# 南京市江北新区管理委员会建设项目批前公示

## NO. 新区 2021G15 地块房地产开发项目规划许可变更

为了提升项目品质，对该项目进行优化调整如下：

附图：6-11

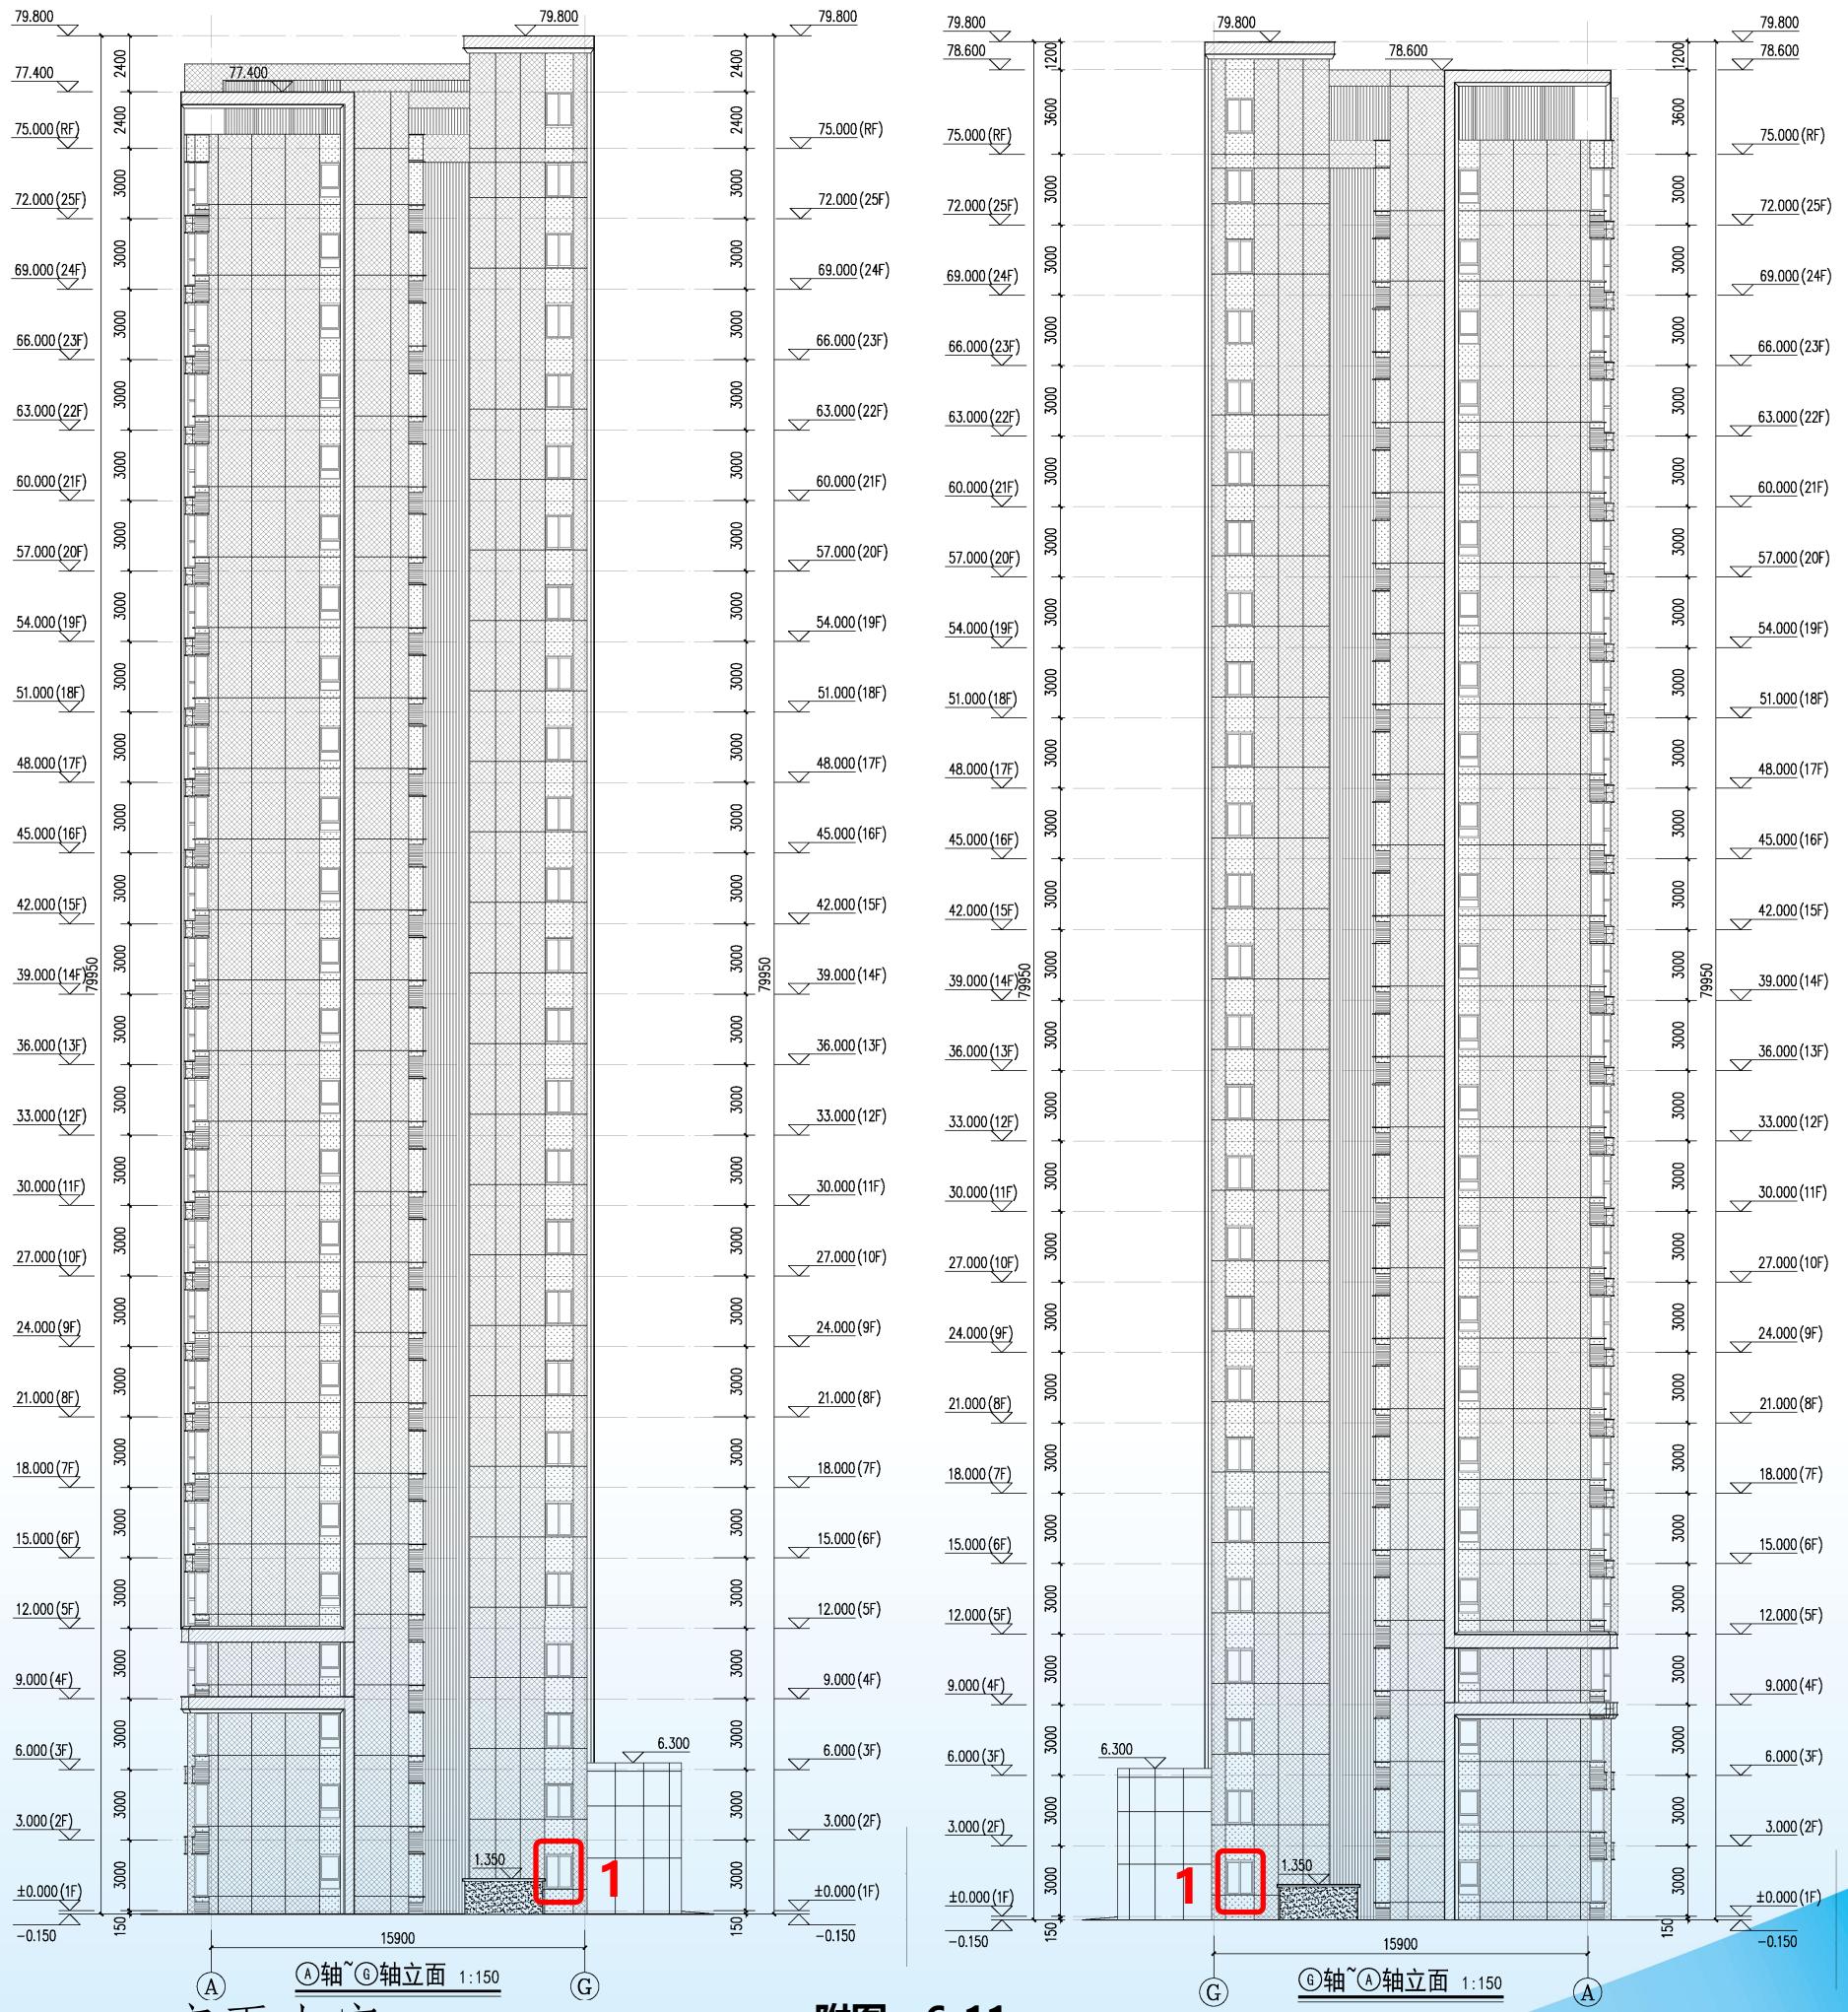
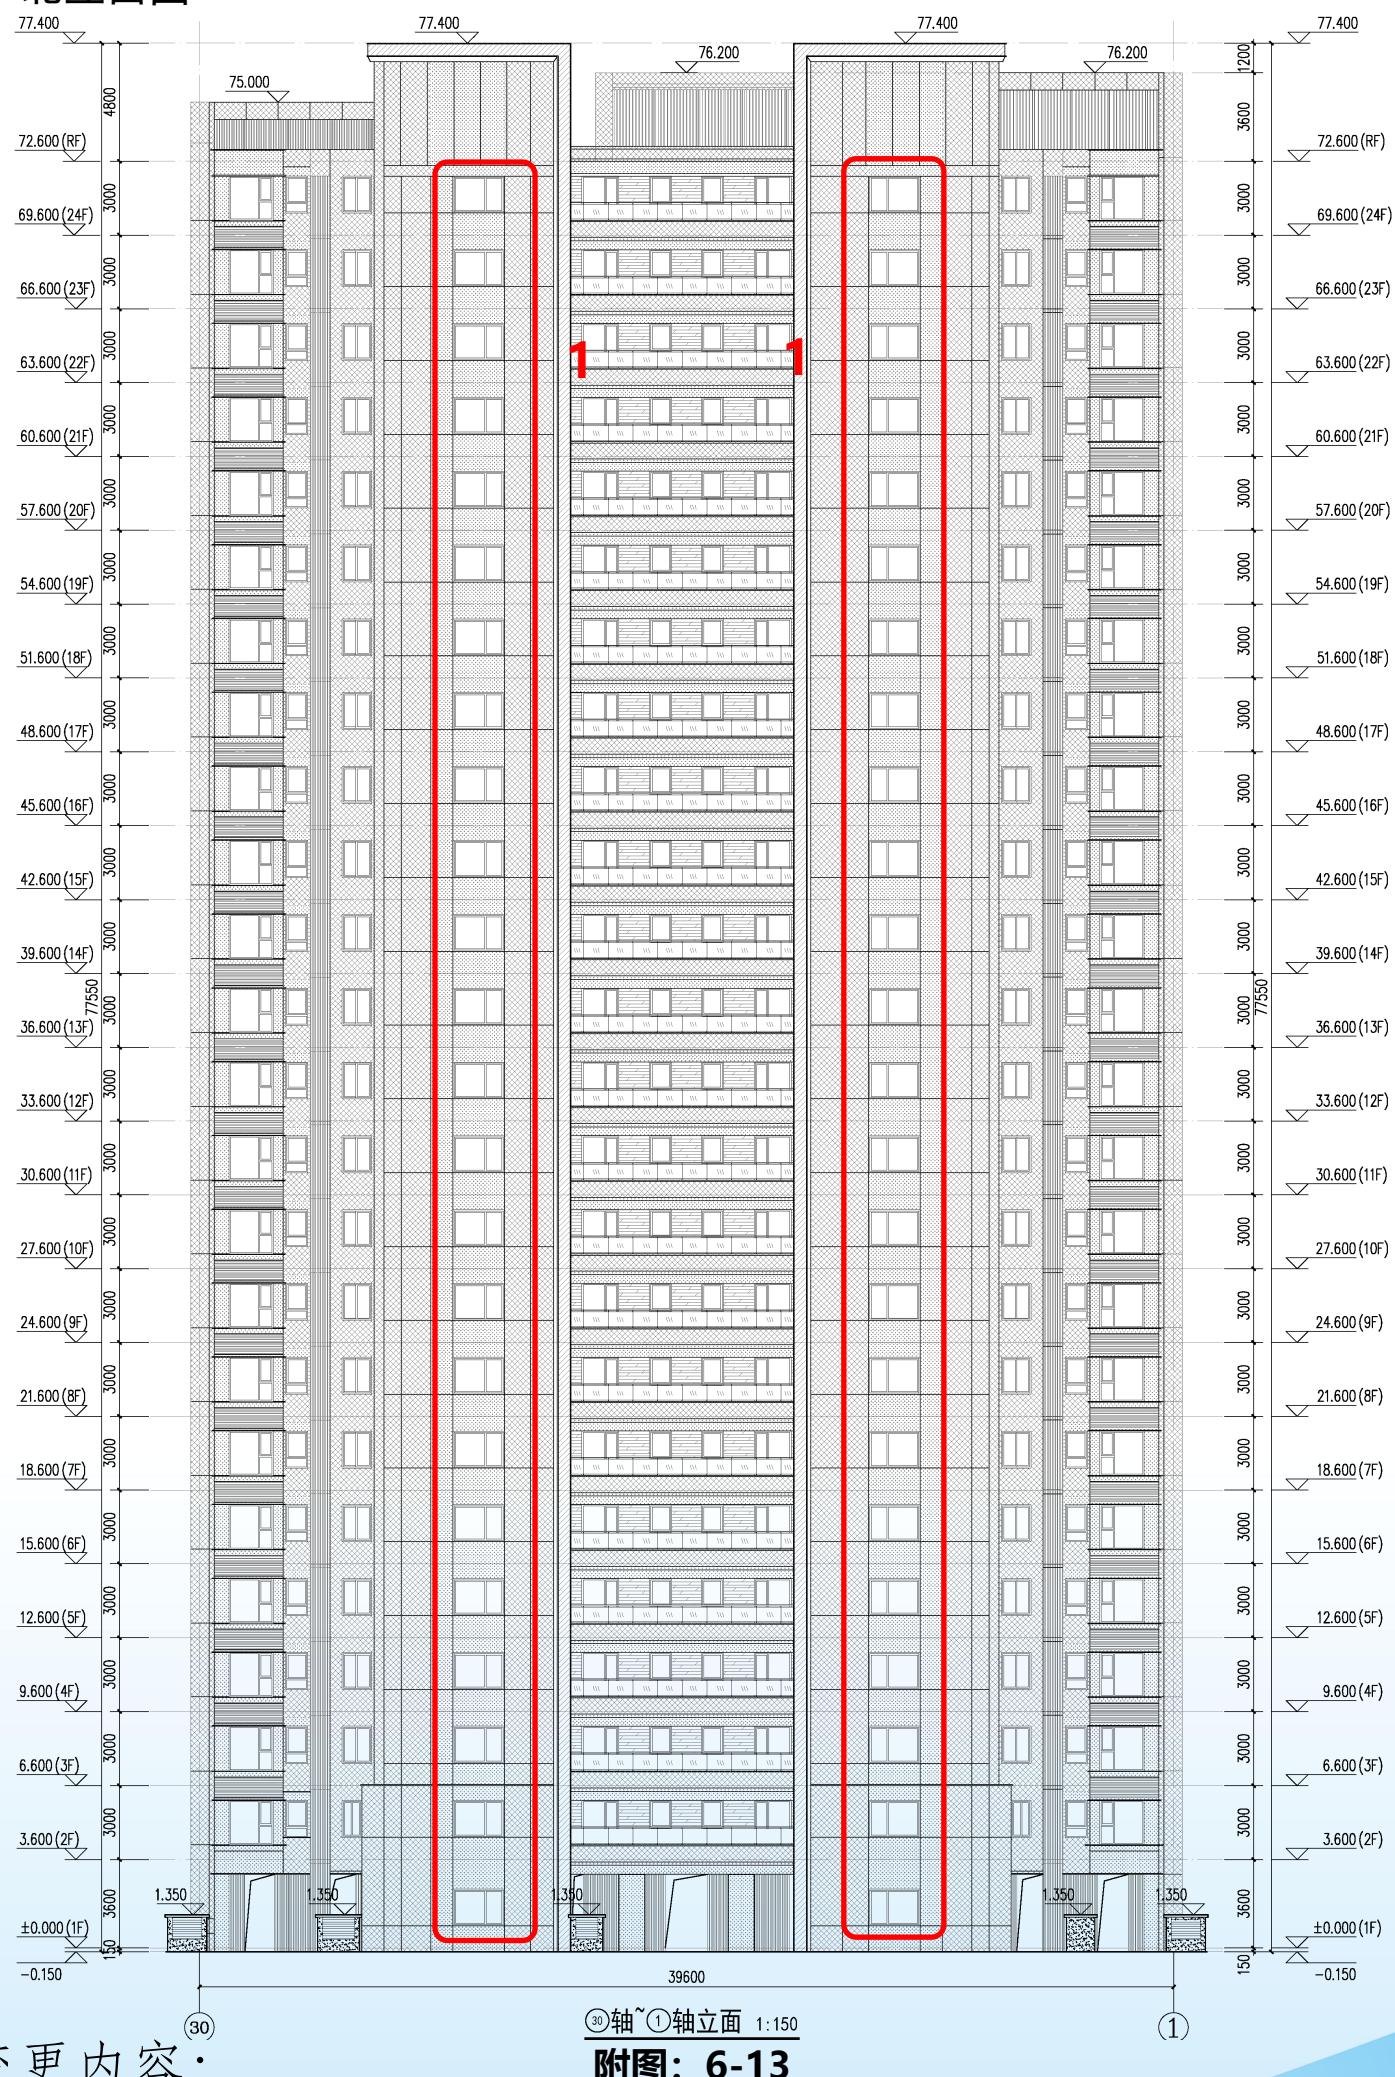
- (1) 5#10#楼东、西立面一层楼梯间外窗尺寸由 1500mm 高调整至 1800 mm 高，东、西立面相应调整。
